**sur le projet de requalification de la friche industrielle de
Rassuen pour la réalisation d'un quartier à haute valeur
environnementale et d'un golf écodurable sur la commune
d'Istres (13)**

**N° MRAe
2022APPACA58/3217**

Avis du 31 août 2022 sur le projet de requalification de la friche industrielle de Rassuen pour la réalisation d'un quartier à haute valeur environnementale et d'un golf écodurable sur la commune d'Istres (13)

Figure 4: Insertion du projet dans son environnement - Source : étude d'impact

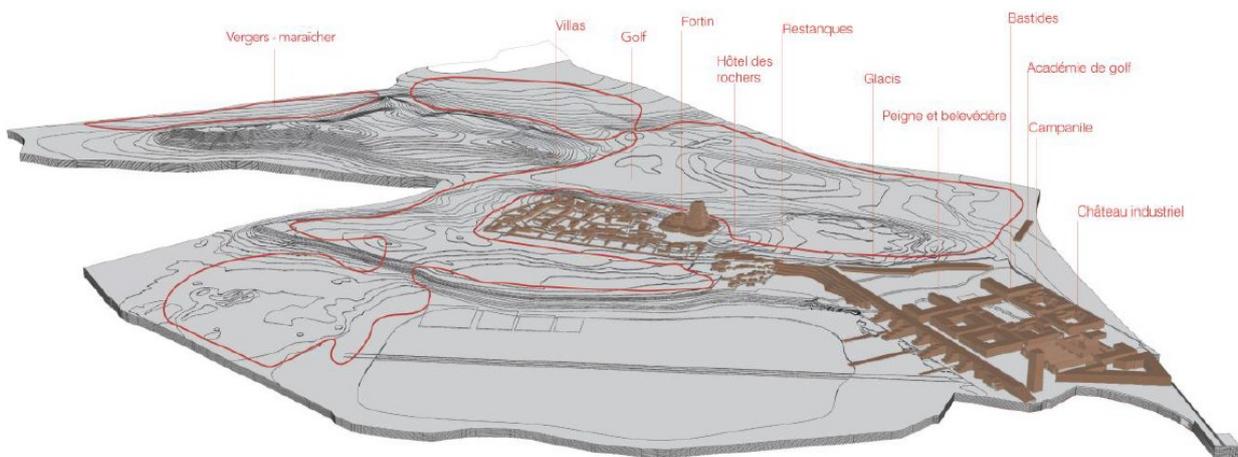
La MRAe constate néanmoins que l'analyse des perceptions du site aménagé se limite à un photomontage comportant quelques vues rapprochées depuis les salins de Rassuen à l'est et depuis le RD N569 (route de Fos) à l'ouest ; les vues lointaines depuis les cônes de vue remarquables ne sont pas analysées.

Compte tenu de ces éléments, le dossier ne démontre pas les impacts résiduels qualifiés de faibles sur le paysage.

La MRAe recommande de rassembler, dans une étude paysagère détaillée et structurée, tous les éléments relatifs à l'insertion paysagère du projet : état initial, enjeux, analyse des perceptions, mesures, conduisant à une analyse fiable et argumentée des impacts résiduels.
